工程变更（补充）图纸通知单

序列号：B01

| 工程名称 | 国庆中路与羌溪中路东北角强弱电箱体迁改工程 | | | 建设单位 | 泰兴市市政公用事业服务中心（市园林绿化服务中心、市城建档案馆） | |

尺寸定位网格平面图
SCALE 1:200

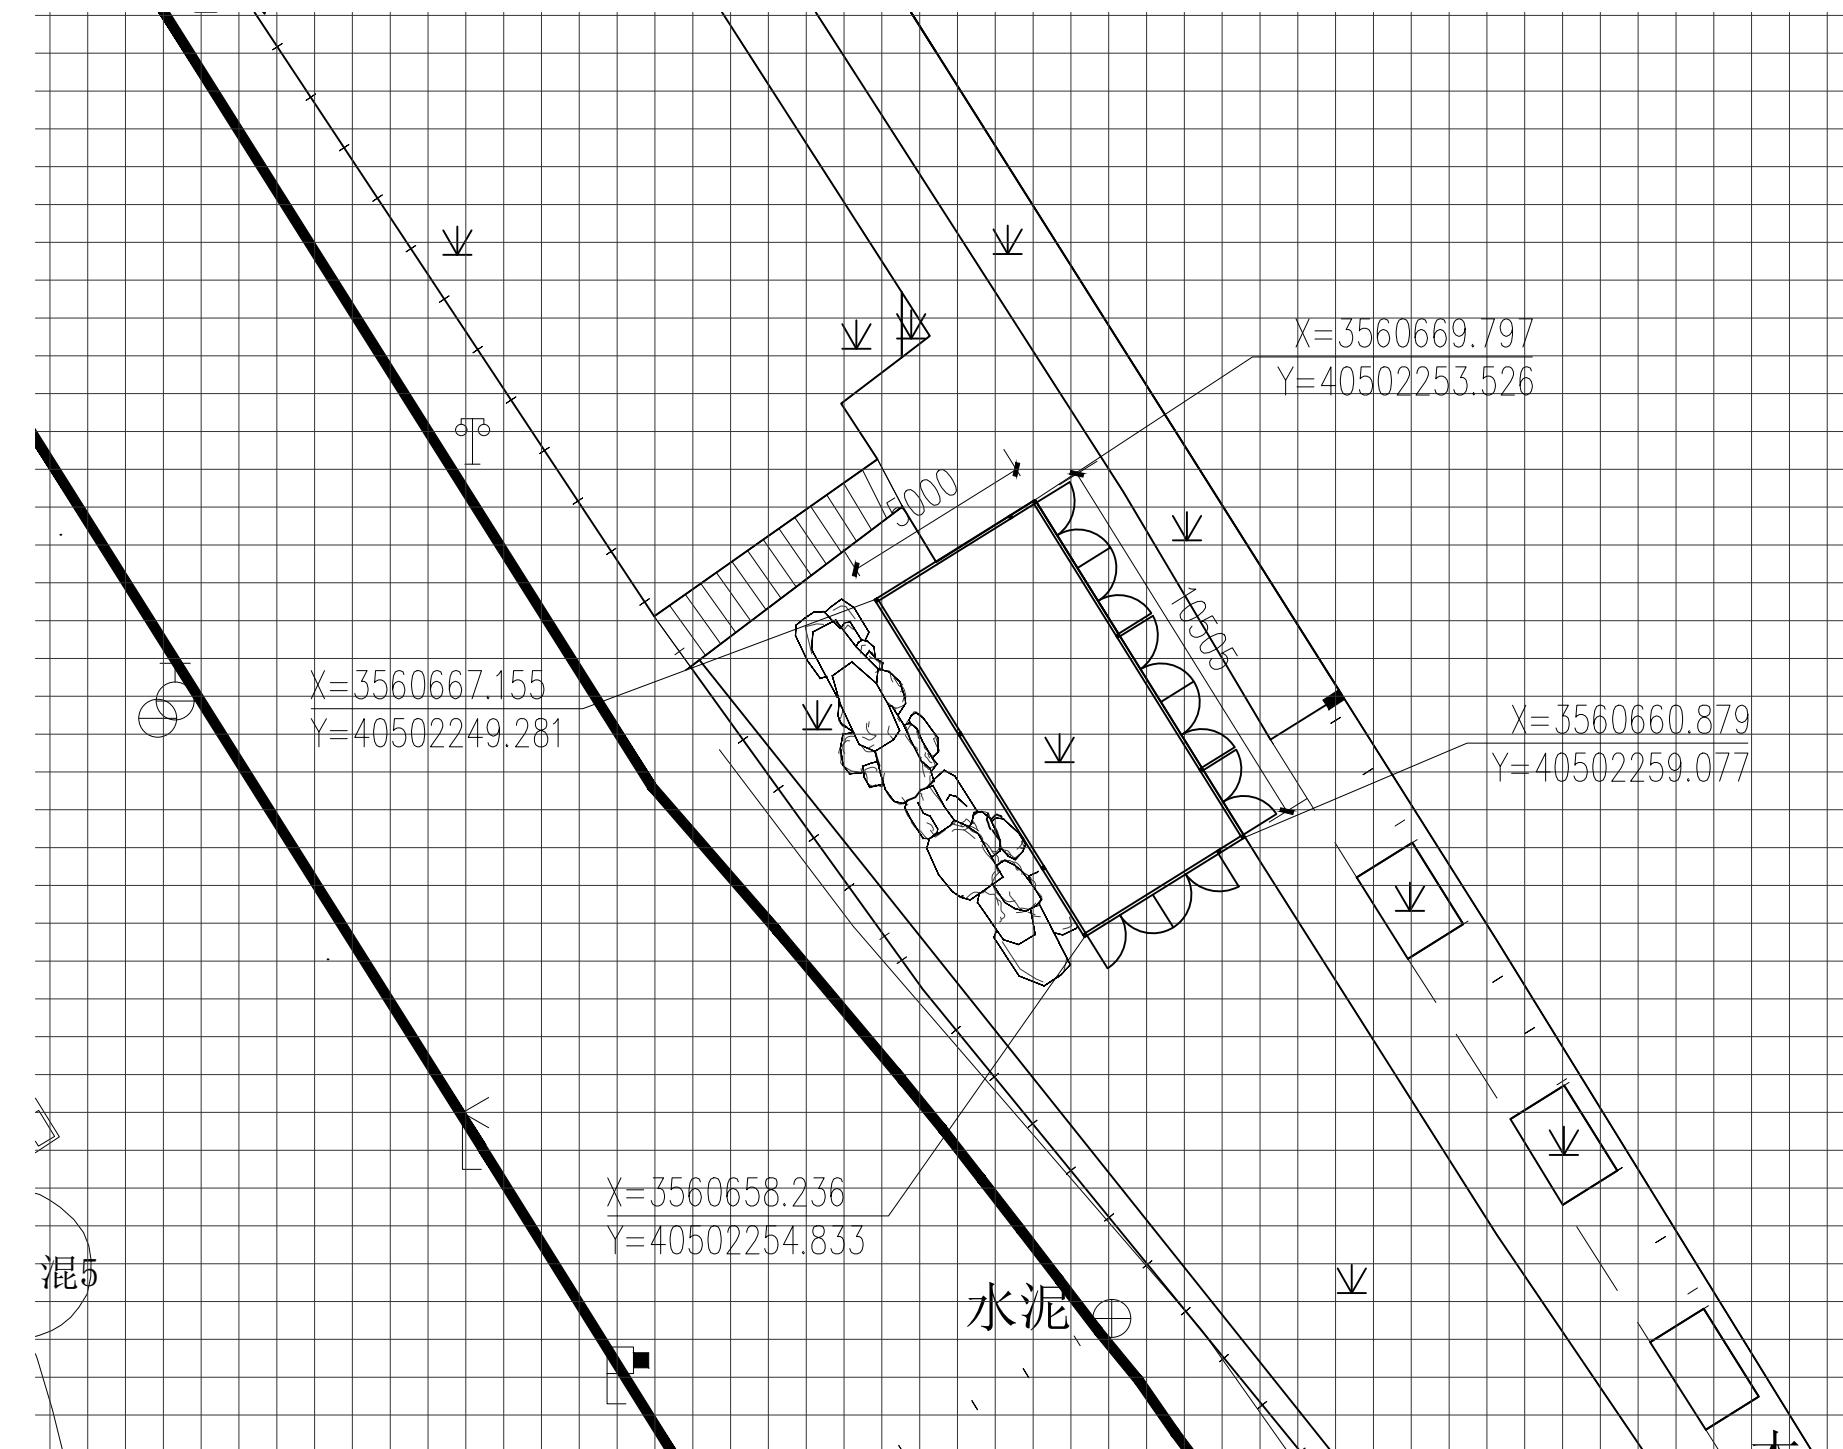
| 变更补充内容及原因 | 泰兴市环网柜统一建设。根据相关部门建议，对迁改后的强弱电箱箱体包装的材质和做法进行更改。材质由原来的热镀锌钢更改为铝合金材质，具体材质及做法详见图纸 B01.1~B01.2。 | | | | | |
